DODATOK č. 9

TCS 141/92 - 1228

výdajné stojany **ADAST** radu **4000**
(zmena konštrukcie a umiestnenia priezoru)

Typ meradla : Výdajné stojany ADAST radu 4000
(zmena konštrukcie a umiestnenia priezoru)
Výrobca : ADAST SYSTEMS, a.s.
Mírová 2, CZ - 679 04 Adamov (ČR)

Obr. 12 : Priezor pre koaxiálnu hadicu integrovaný do výdajnej pištole

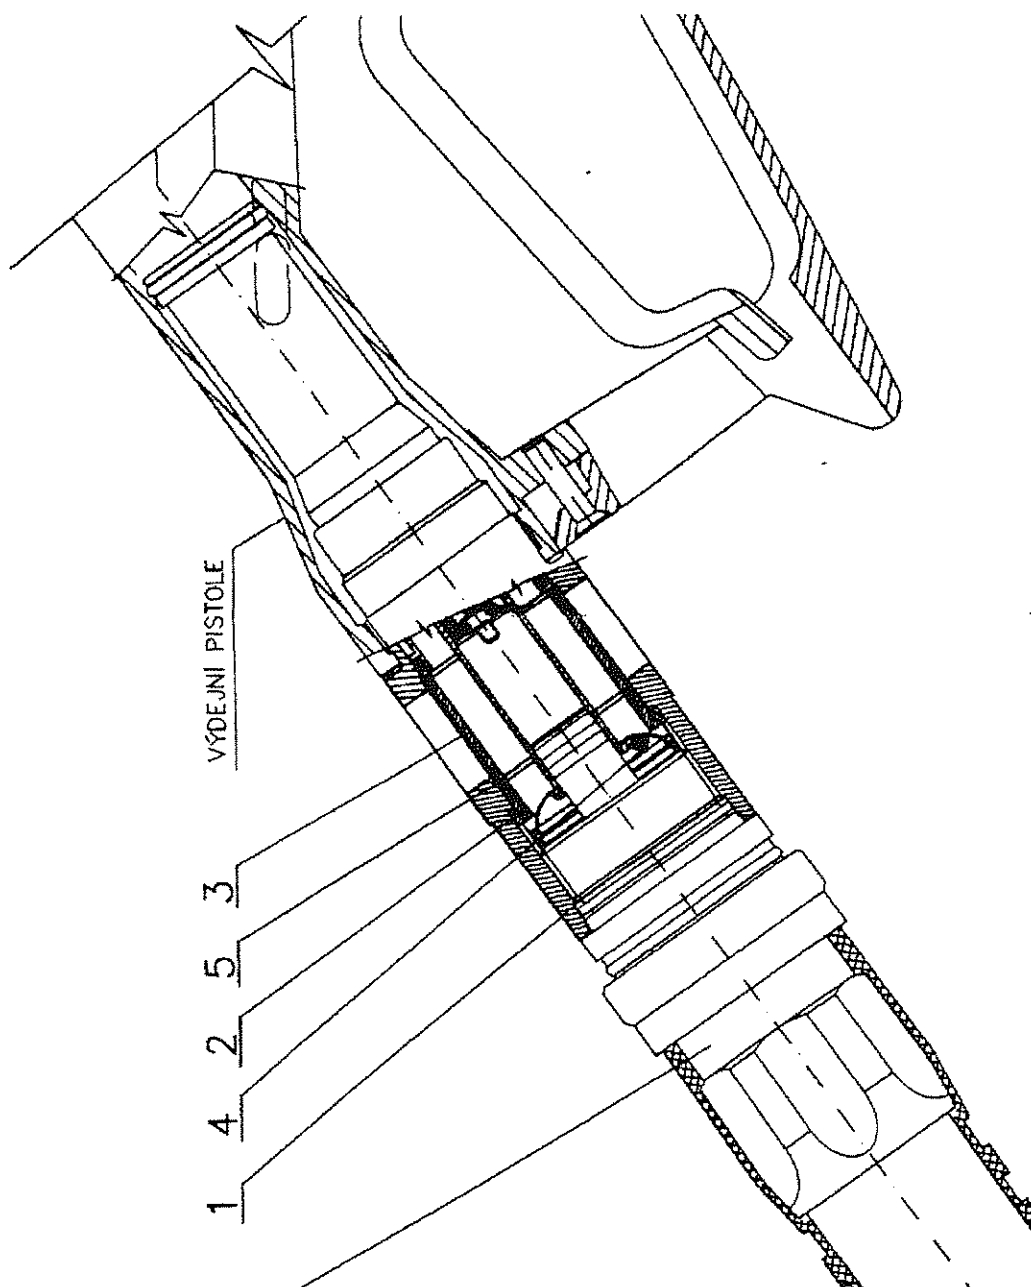
Vo výdajných stojanoch schválených radov (ADAST 4000, 4100, 4200, 4300, 4400 a 4500) sa môže namiesto pôvodného priezoru (poz. 5 na obr.1 v prílohe Osvedčenia) používať konštrukčne upravený priezor, umiestnený medzi výdajnú hadicu a výdajnú pištoľ, alebo integrovaný priamo do pištole (obr. 12).

Nový priezor je vyhotovený podľa výkresov :

číslo výkresu	zo dňa	počet listov	názov
429300627	18.09.1997	1	Hľadítko
429300631	29.09.1997	1	Hľadítko pro koax. hadice (mezikus)
429300632	10.10.1997	1	Hľadítko pro koax. hadice (součást pistole)
